【地盤の強度について】

【地盤中の地層のズレの存否について】

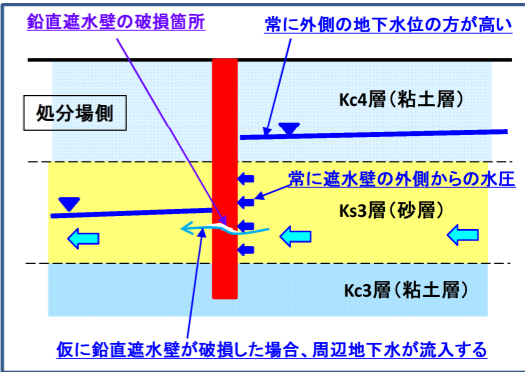
<p>・地震が起こった時に鉛直遮水壁があることにより、砂層と粘土層が一体として動かずに、鉛直遮水壁が壊れるのではないか？</p>	<ul style="list-style-type: none"> ・地中の構造物は、地上の構造物に比べ振動が緩慢であり耐震性が高い。 ・ソイルセメント壁(厚さ50cm)について動的解析で耐震検討を行った研究論文¹⁾では、阪神大震災クラスの巨大地震に遭遇したときに壊れる可能性があると言われている。 ・地中構造物でも、地盤の硬さが異なるような地層境界や不連続面があると地震による損傷を受けやすくなる。 <p>※1)：ソイルセメント系連続地中壁の物理・力学特性と地震応答解析による耐震性能評価 【出典】廃棄物学会論文誌, Vol. 18, No. 4, pp230-239, 2007.</p>	<ul style="list-style-type: none"> ・RD処分場の地盤は、砂層と粘土層の互層でどちらも均質で同程度の硬さを有している。また、過去、地震により砂層と粘土層の境界が動いた痕跡は見つかっていない。したがって、地震によりソイルセメント壁に不均一な荷重や応力集中は生じ難く、耐震性は高い。 ・ただし、巨大地震が発生した時に絶対に壊れないとは言えないため、地震発生時は、適宜モニタリングを実施し、鉛直遮水壁の健全性を確認する。
<p>・TRD工によるソイルセメント壁の耐久性(耐用年数)は？</p>	<ul style="list-style-type: none"> ・地中に設置されたソイルセメント壁は、無機材料であり劣化要因もほとんどないため、耐久性は高いとされている。 ・ソイルセメント壁施工後の耐久性を検証した研究論文²⁾では、施工後13年のソイルセメント壁の壁体を切り出して調査した結果、劣化は認められなかったと報告されている。 ・ただし、廃棄物由来の浸出水がソイルセメント壁に与える化学的侵食の影響については、十分な知見が得られていない。 <p>※2)：戸田式合成地下壁工法(TO-SCW)の開発(その1)(ソイルセメント柱列壁鉄骨とRC地下外壁の一体化による有効利用工法) 【出典】戸田建設HP：http://www.toda.co.jp/lucubration/pdf/p265.pdf</p>	<ul style="list-style-type: none"> ・RD処分場の地盤構造、浸出水の濃度から劣化の要因は極めて少なく、一般的な条件下で設置されるソイルセメント壁と同様、10～15年の耐用年数を有していると考えられる。 ・また、鉛直遮水壁の処分場側の浸透水水位は周辺地下水水位よりも低く管理するため、仮に鉛直遮水壁に破損が生じても浸透水が周辺地下水に漏洩することはない。(図2参照) ・ただし、本対策における鉛直遮水壁の健全性を検証するため、継続的にモニタリングを実施し、遮水性能が維持されているか確認していく。  <p>図2 RD処分場における鉛直遮水工のイメージ図</p>
